Elaborato: **RELAZIONE INTEGRATIVA**

IMPIANTO T.M.B. nel Comune di Sante Marie (AQ)
Modifiche impiantistiche e gestionali ai fini di una rimodulazione dei trattamenti nell'ambito della gestione integrata dei rifiuti

Integrazioni fornite in risposta alla nota Prot. 199312/21 del 11/05/2021 del Dipartimento Territorio – Ambiente - Servizio Valutazioni Ambientali della Regione Abruzzo – Codice pratica 21/199312

Indicazione area di stoccaggio rifiuti in ingresso (3)

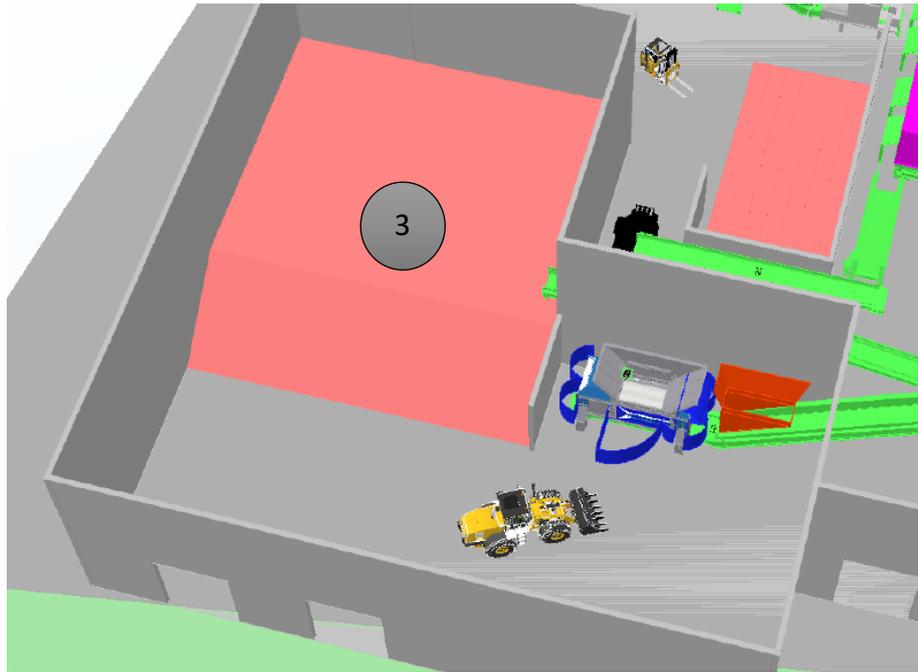
3. Fornire indicazione, anche su idonea planimetria, della potenzialità istantanea di stoccaggio dei rifiuti, per codice EER o per tipologia di rifiuto trattato;

a) area deposito rifiuti in ingresso

Il magazzino in cui si accolgono i rifiuti in ingresso ha una superficie di almeno 1000 m² circa con un'altezza dell'edificio di 12 m. Nell'area di stoccaggio del capannone si possono immagazzinare circa **1.100 m³ di rifiuti**. L'area rimanente serve come area di smistamento per la pala gommata per il riempimento del trituratore. Inoltre, i camion possono entrare nel capannone per scaricare i rifiuti. A tale scopo sono previsti due cancelli di dimensioni 5x6 m (larghezza x altezza) ciascuno. Inoltre, il capannone di stoccaggio e il capannone delle macchine (impianto di selezione) saranno separati l'uno dall'altro da una parete antincendio.

Oltre alla vasta zona dedicata ai rifiuti in ingresso, è prevedibile una ulteriore area (a destra in figura 3.1) di circa 100 mq per lo stoccaggio dei rifiuti speciali in ingresso.
